改善箇所説明図③

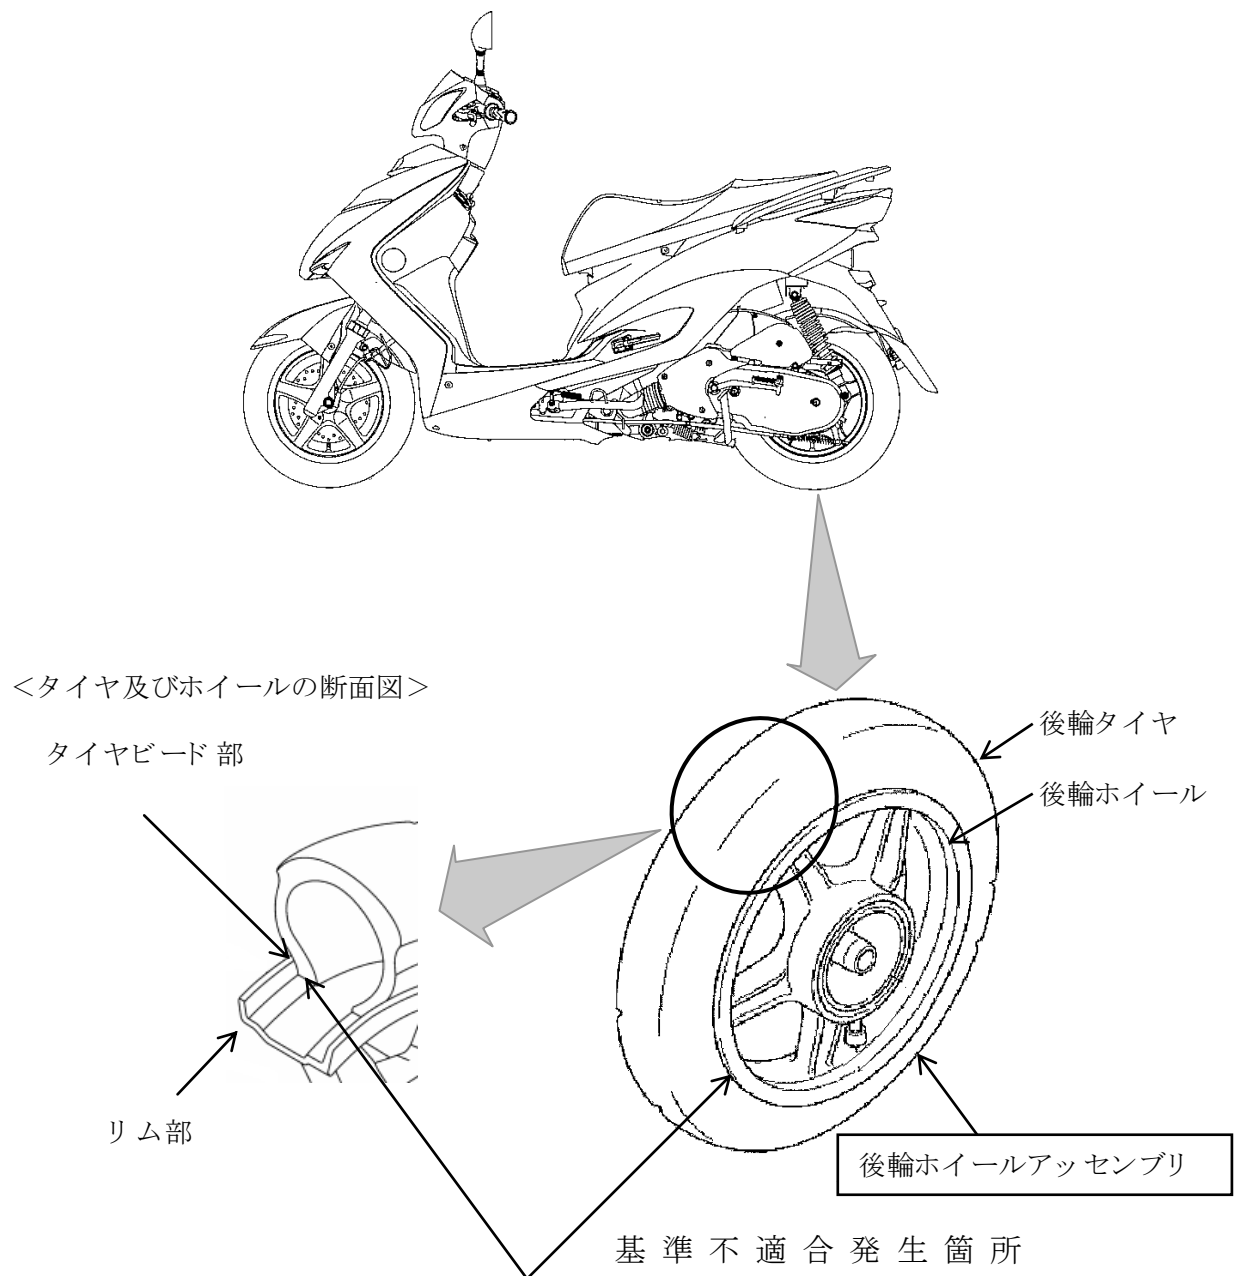
後輪ホイールにおいて、製造時のリム部の仕上げ加工が不適切なものがある。そのため、タイヤとの密着性が悪く、リム部とタイヤビード部の間から空気が漏れ、最悪の場合、走行安定性を損ない転倒するおそれがある。

改善の内容：全車両、後輪ホイールアッセンブリを対策品と交換する。但し、改善措置用部品の準備に時間を要することから、部品の供給ができるまでの暫定措置として、後輪タイヤのビード部に空気漏れ防止剤を塗布し、部品の準備ができ次第、対策品と交換する。

識別：クランクケースのリヤクッション取付部付近に白ペイントを塗布する。
